Comisión  
Nacional  
de Energía

**INFORME 24/2006 DE LA CNE SOBRE LA  
RESOLUCIÓN DE LA DIRECCIÓN GENERAL DE  
POLÍTICA ENERGÉTICA Y MINAS POR LA QUE SE  
MODIFICA EL APARTADO 3.6.3 “VIABILIDAD DE  
LAS PROGRAMACIONES DE DESCARGA DE  
BUQUES” DE LA NORMA DE GESTIÓN TÉCNICA  
DEL SISTEMA GASISTA “NGTS-3”**

20 de julio de 2006

Gráfico 2: Determinación del tiempo máximo de residencia (TMR).

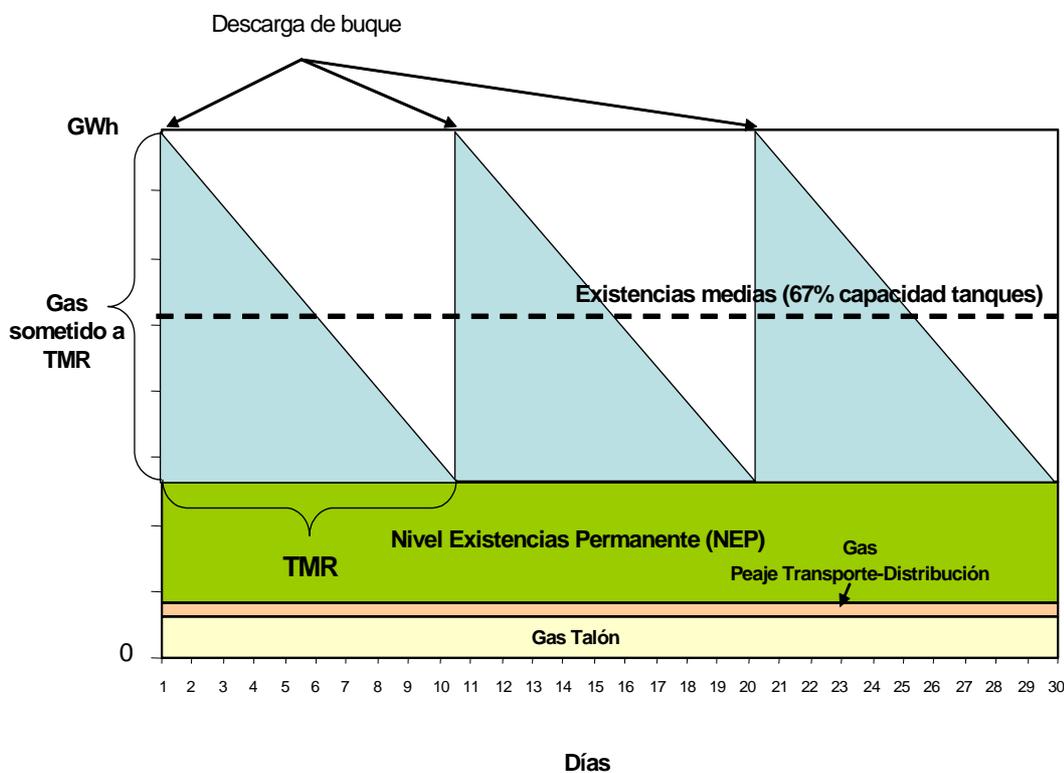
5. La **metodología de cálculo del TMR resulta compleja y subjetiva**. El método de cálculo que reparte la capacidad de los tanques de GNL se basa en las apreciaciones del GTS sobre las oscilaciones medias del nivel de tanques en las plantas de regasificación y la programación anual de producción de las mismas. A su vez, la programación anual de emisión de gas a la red de gasoductos por parte de las plantas es una estimación hasta diciembre, que refleja la mejor aproximación de los usuarios a la demanda esperada, la cual podría resultar muy diferente a la que realmente se produzca.
